Syndicat Intercommunal de la Plaine Inférieure de la Tille (SIPIT)

Périmètres de protection des captages « le rondot » situés sur la commune de champdôtre

RAPPORT DE AVRIL 2011

François Auroux
Hydrogéologue agréé pour le département de la Côte d'Or

Fig.17 : Carte piézométrique du 6 mai 2009. Echelle : 1/10 000.

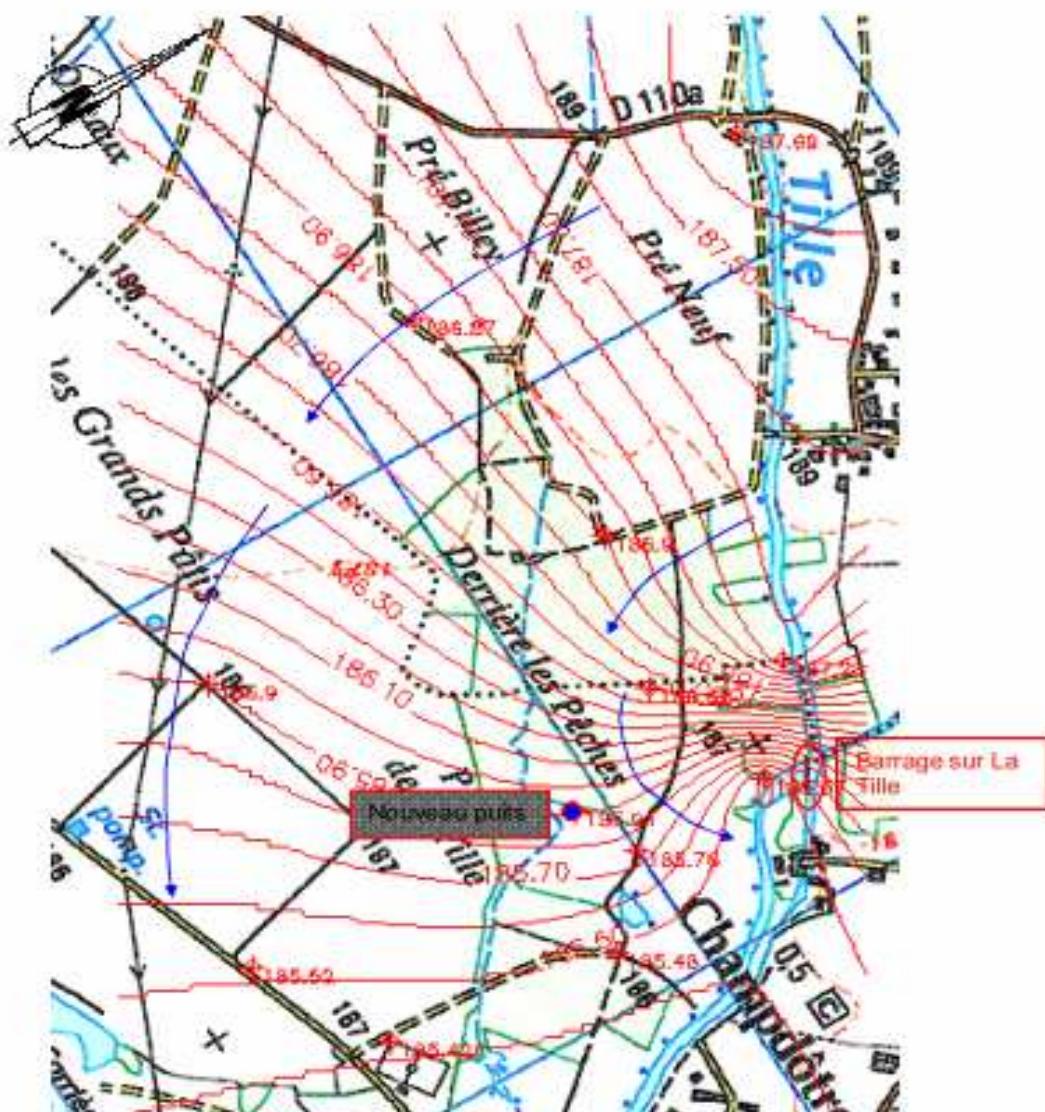
On peut remarquer sur cette carte l'effet du seuil sur la Tille qui se traduit par :

- En amont du seuil, la Tille alimente la nappe,
 - En aval du seuil, la Tille draine la nappe.

Cette situation est tout à fait cohérente avec les cotes piézométriques et les niveaux d'eau de la Tille ; entre l'amont et l'aval du seuil, la différence de la ligne d'eau qui est de l'ordre de 2 m.a en effet une incidence directe sur les relations entre la Tille et la nappe.
